改善箇所説明図

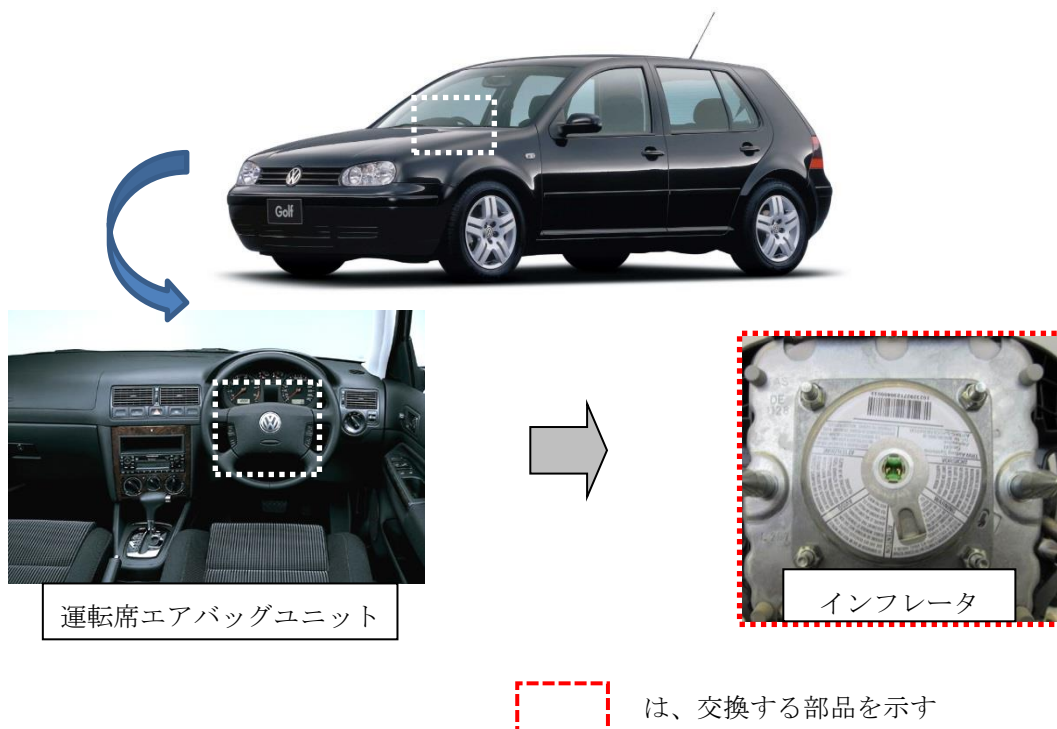
運転席エアバッグのインフレーター(膨張装置)の製造過程において、ガス発生剤の湿度管理が不適切なため、ガス膨張剤に湿気を含んだ状態で封入されたものがある。そのため、大きな温度変化を繰り返すと、ガス発生剤の劣化を助長し、エアバッグ展開時に想定以上の膨張力が発生しインフレーター容器が破損するおそれがある。

全車両、運転席用エアバッグインフレーターを良品と交換する。

識別：キャンペーンステッカーに「69X3、日付（西暦・月・日の順）ワークショップスタンプ」を記入し、スペアタイヤ収納部左側面に貼りつける。
